Beitrag senden an:	beitrag@rimea.de
Betreffzeile:	Beitrag

Absender	
Name:	Dr. Rainer Könnecke
Unternehmen:	IST GmbH
Datum:	31.03.2005

Dokumentinformation	
Thema:	Anhang: Validierung von Simulationsprogrammen
Bezug:	Richtlinie 1.8.0
Max. Umfang:	15 Seiten

Test 8: Eine Menschenmenge verlässt einen großen öffentlichen Raum
Die 1000 Personen sollen gleichförmig verteilt werden. Heißt dies zufällig verteilt (Bild oben) oder gleichmäßig über die Fläche (Bild unten) verteilt:

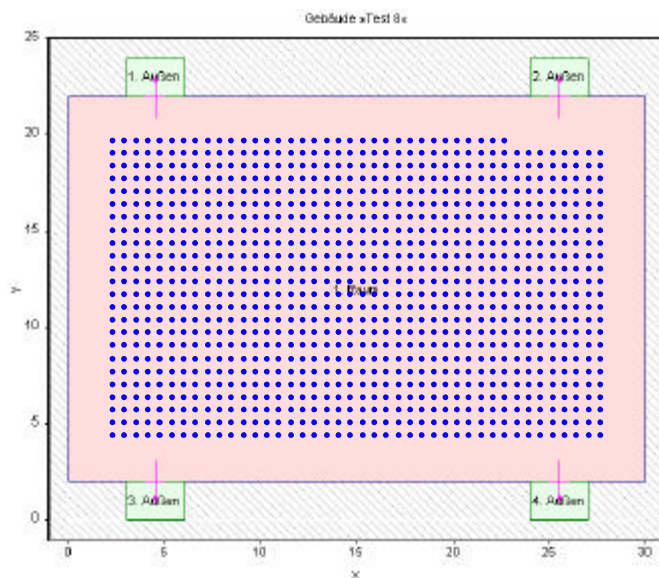
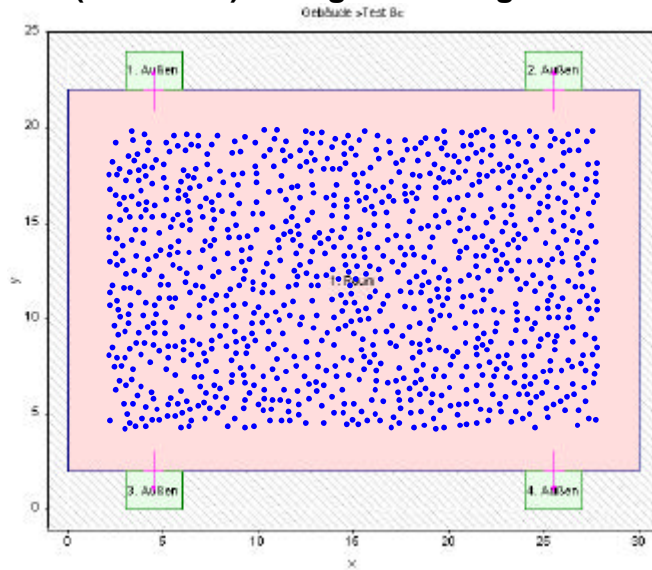
Die Auswirkungen der Verteilung sind allerdings unerheblich, da die Personen länger vor den Türen warten, als sich dorthin zu begeben.

Test 10: Wahl des Fluchtweges

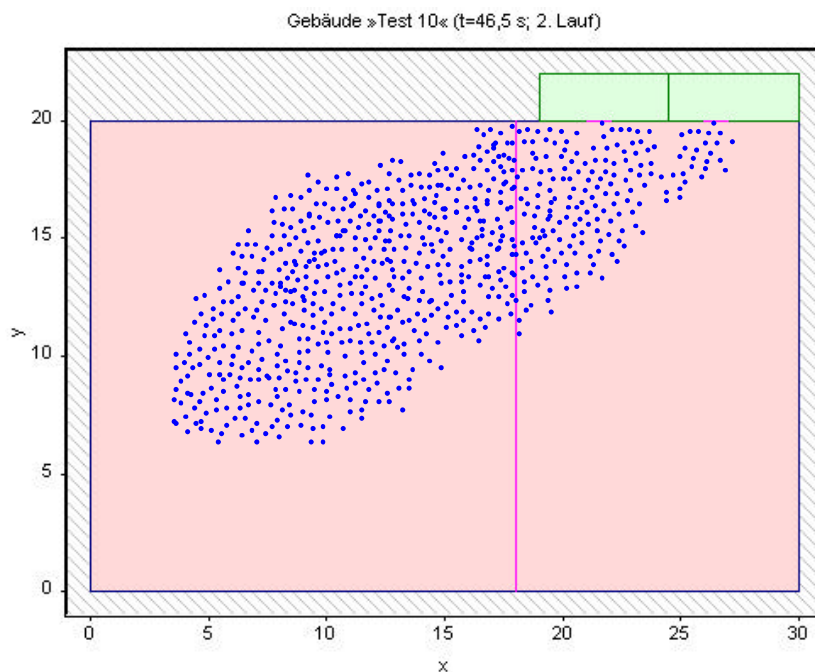
Im Sinne einer qualitativen Verifizierung geht die Bewertung, ‚einzelne Personen‘ sollen den alternativen Ausgang benutzen, in Ordnung. Allerdings stellt sich hier die

Frage, ob solche Verhaltensmuster in die Simulation realer Projekte aufgenommen werden dürfen, da keine verlässlichen Daten zur Verfügung stehen, die eine Verteilung auf verschiedene Türen beschreiben. Situationsbezogen ließe sich in diesem fiktiven Falle annehmen, dass beide Türen annähernd gleich auszulasten sind. Allerdings sind die Bedingungen nicht hinreichend belegt, unter welchen Umständen und in welchem Maße eine Umorientierung der Personen vom ersteingeschlagenen Fluchtweg zu einer Alternative stattfindet (Wahrscheinlichkeitsmaße).

Um verlässliche Zeitangaben bei einer Entfluchtungsanalyse zu erhalten, müssen daher verschiedene Szenarien mit unterschiedlichen Gewichtungen (z.B. keine Nutzung des zweiten Ausgangs und optimale Nutzung der Kapazitäten) berechnet werden. Die Bewertung der Spannen dieser Fluchtzeiten zeigt die Sensitivität und Belastbarkeit der Resultate auf.

Test 11: Stau vor einer Treppe

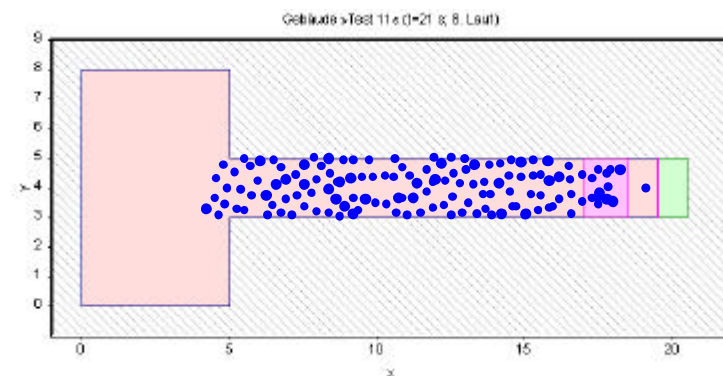
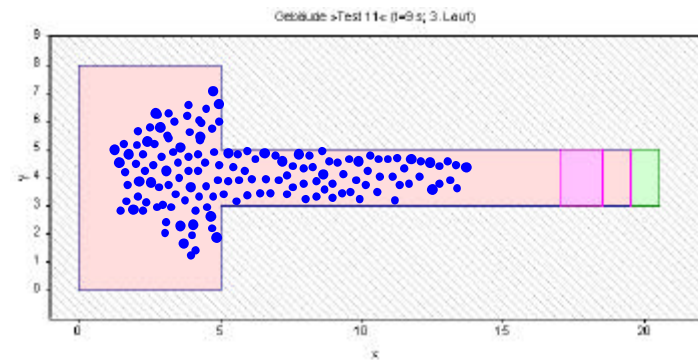
Für die Festlegung der Geometrie des Tests 11 gilt das gleiche wie für die Tests 2 und 3: Die Steigung beeinflusst die Kapazität der Treppe, daher ist z.B. Stufenhöhe- und tiefe für die 3 m an der Basis messende Treppe anzugeben.

Zum anderen zeigt der 2 m breite Flur (genauso breit wie die Treppe) nach Tabelle 7 einen Fluss von $1,3 \text{ P/(s m)}$ und die Treppe (aufwärts, da vom Treppenfuß die Rede

ist) von $0,88 \text{ P}/(\text{s m})$. Die Belegung des $5 \times 8 \text{ m} = 40 \text{ m}^2$ großen Vorraums mit 150 Personen entspricht einer Dichte von $3,75 \text{ P}/\text{m}^2$, d.h. nach Abb. 3 ziemlich genau einem spez. Fluss von $0,88 \text{ P}/(\text{s m})$! Somit entspricht das ‚Abfließen‘ der Personen in den Gang dem ‚Warten‘ vor der Treppe, also kann sich kein Stau an der Treppe ausbilden, was die nachfolgenden Bilder auch zeigen:
